**AVIS RELATIF À LA PROTECTION
CONTRE LES EVENTUELS EFFETS NOCIFS ET NUISANCES
PROVOQUÉS PAR LES RAYONNEMENTS NON IONISANTS
GÉNÉRÉS PAR DES ANTENNES ÉMETTRICES STATIONNAIRES**

Commune : NAMUR - Exploitant : TELENET GROUP

Référence exploitant : NR1160M

Rapport n° 179 / 2025

Figure 2 : Vue en plan des installations d’antennes dans un rayon de 300 mètres autour de l’installation faisant l’objet de la demande d’avis

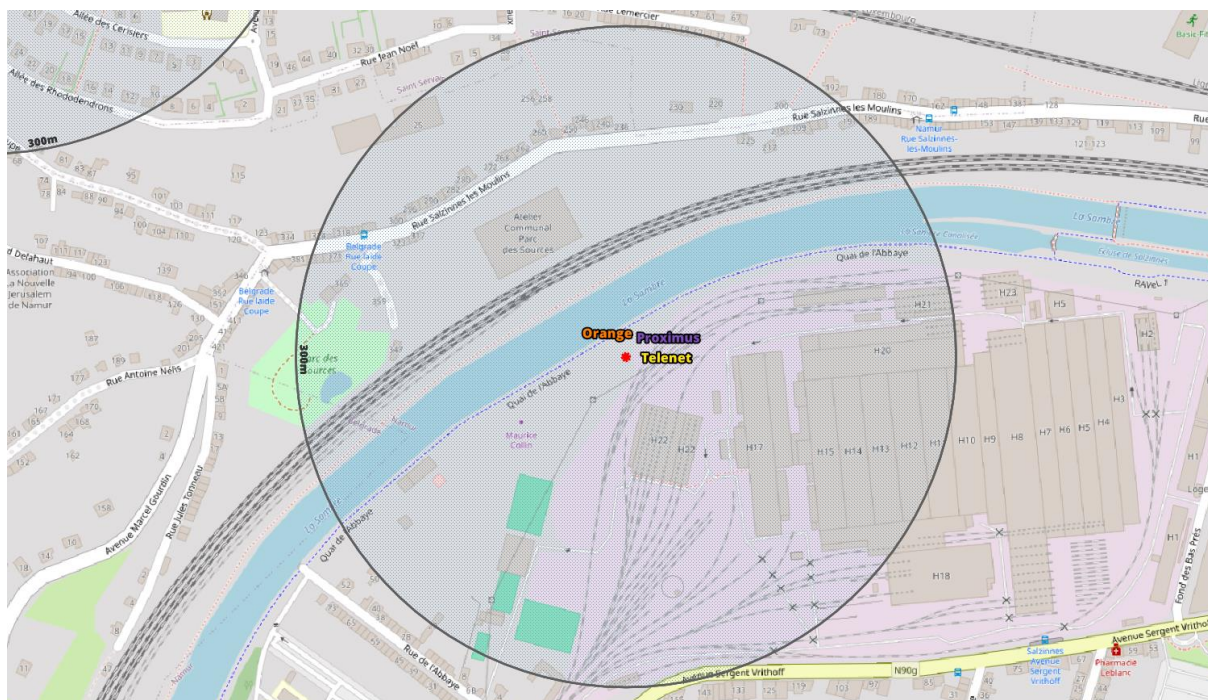
- il y a au plus 4 installations d’antennes émettrices stationnaires présentes dans la zone d’évaluation de 300 mètres de rayon représentée dans la figure 2, y inclus l’installation référencée dans le paragraphe 2 : la limite cumulative définie à l’article 4, §2 du décret est nécessairement respectée dans les lieux de séjour à l’intérieur de la zone d’évaluation de 300 mètres de rayon ;

- il y a exactement 5 installations d’antennes émettrices stationnaires présentes dans la zone d’évaluation de 300 mètres de rayon représentée dans la figure 2, y inclus l’installation référencée dans le paragraphe 2 et il existe, pour 3 ou 4 de ces installations, un avis attestant le respect de la limite abrogée de 3 V/m : la limite cumulative définie à l’article 4, §2 du décret est nécessairement respectée dans les lieux de séjour à l’intérieur de la zone d’évaluation de 300 mètres de rayon ;

- dans tous les autres cas, il a été vérifié que la limite cumulative définie à l’article 4, §2 du décret n’est pas dépassée dans les lieux de séjour sur base du nombre d’installations localisées dans la zone d’évaluation de 300 mètres de rayon représentée dans la figure 2, de leur localisation ainsi que des données inscrites dans la figure 1 et au paragraphe 4 du présent avis

et dans les avis attestant le respect de la limite par installation ou de la limite abrogée de 3 V/m relatifs aux autres installations reprises dans la figure 2.

Compte tenu des considérations ci-dessus, il apparaît que l'intensité du rayonnement électromagnétique généré, dans les lieux de séjour situés dans un rayon de 300 mètres autour de l'installation référencée dans le paragraphe 2, par l'ensemble des antennes émettrices stationnaires de l'ensemble des exploitants du même site d'antennes émettrices stationnaires respecte la limite fixée à l'article 4, § 2 du décret.
